Technical Bulletin

Ustawianie napięcia paska w silnikach PSA 1.9D

NUMER REF. GATES:	5523XS/K015523XS/KP15523XS
MARKA:	CITROEN, FIAT, PEUGEOT, TOYOTA
MODEL:	Różne
SILNIK:	1.9 D
KOD SILNIKA:	DW8, DW8B, WJZ, 1WZ

Rys. 1

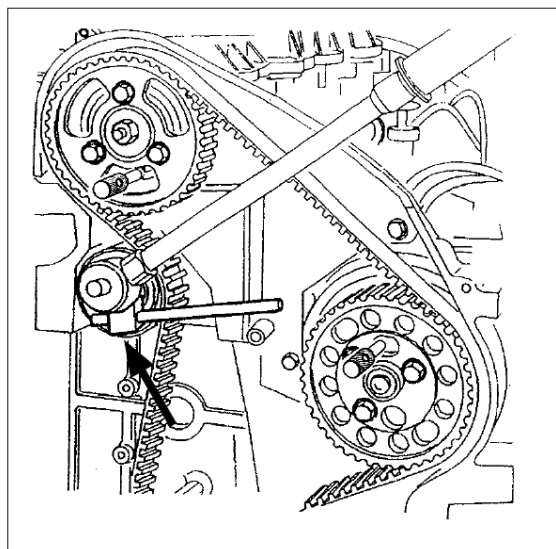
W związku z tym, że konstrukcja paska ulegała zmianom przez lata, silnik ten wymaga teraz dwuetapowej procedury ustawiania napięcia paska. Zgodnie z zaleceniami OE zmodyfikowano wartości napięć. Prosimy o przestrzeganie tych nowych zaleceń i nie wprowadzanie do testera STT-1 samego oznaczenia paska 5523XS.

- Pasek jest założony standardowo i napięty poprzez obrót koła napinacza w kierunku przeciwnym do obrotu wskazówek zegara przy użyciu narzędzia Gates GAT4567 wchodzącego w skład zestawu GAT4822 (nr OE PSA: 0188-J1) (Rys. 1).

Rys. 2

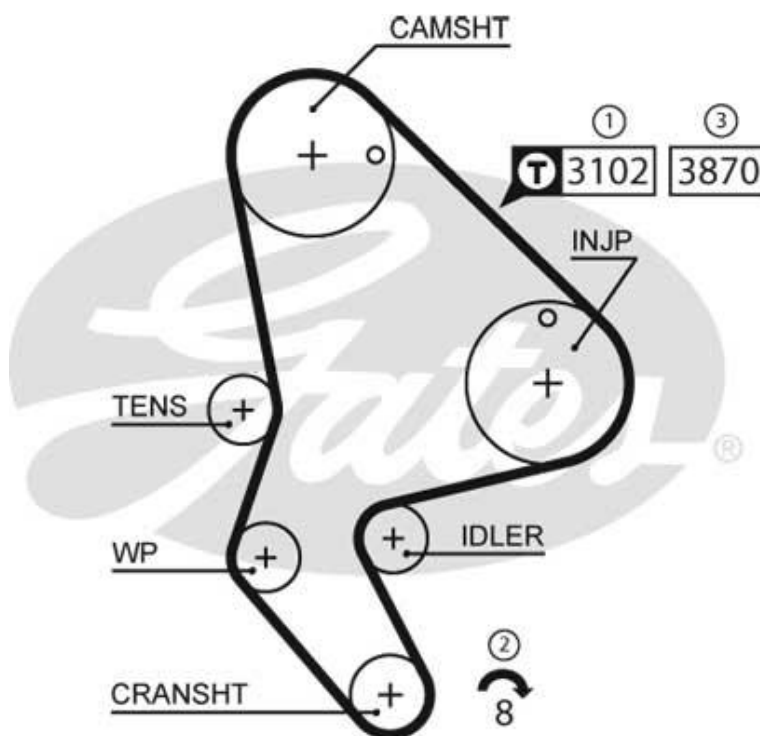
- Narzędzie to jest niezbędne do obracania napinacza i utrzymania w określonej pozycji przy dokręcaniu śruby blokującej (25 Nm) (Rys. 2).

- ① - Początkowo, pasek musi być zainstalowany z napięciem wyższym od normalnego (napięcie wstępne).
Napięcie jest mierzone za pomocą dźwiękowego testera Gates STT-1 na odcinku pomiędzy wałkiem rozrządu a pompą wtryskową. W tym celu do urządzenia należy wprowadzić kod 3102.
- ② - Następnie koło pasowe na wale należy obrócić osiem razy w kierunku zgodnym z obrotem wskazówek zegara.
- ③ - Napięcie musi być ustawione na ostatecznym poziomie, jego wartość powinna być ponownie potwierdzona testerem STT-1. Kod do wprowadzenia to 3870.
